შუალედური ხარვეზების პასუხად გაცნობებთ:

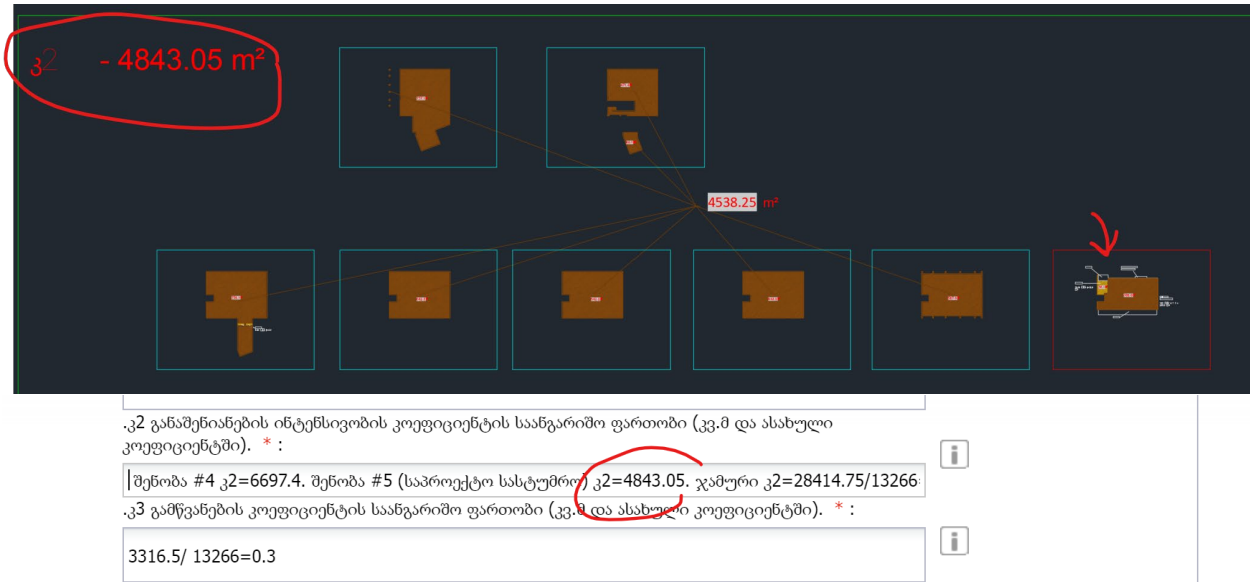
2.ტექნიკურ - ეკონომიკური მაჩვენებლები (მეათედების სიზუსტით). -> .კ2 განაშენიანების ინტენსივობის კოეფიციენტის საანგარიშო ფართობი (კვ.მ და ასახული კოეფიციენტში). : ვექტორულ ფაილში დაფიქსირებული კ2 კოეფიციენტის მაჩვენებელი შეუსაბამოა ველში ასახულ მაჩვენებელთან. შესწორდეს კანონმდებლობით დადგენილი გაანგარიშების შესაბამისად;

ვექტორულ ფაილში, სართულების კვადრატულობის ჯამს - 4538.25 მ2_ს ემატება მანსარდის კვადრატულობა რაც ჯამში შეადგენს 4843.05მ2_ს. აღნიშნული ციფრი ემთხვევა ველში ასახულ კვადრატულობას
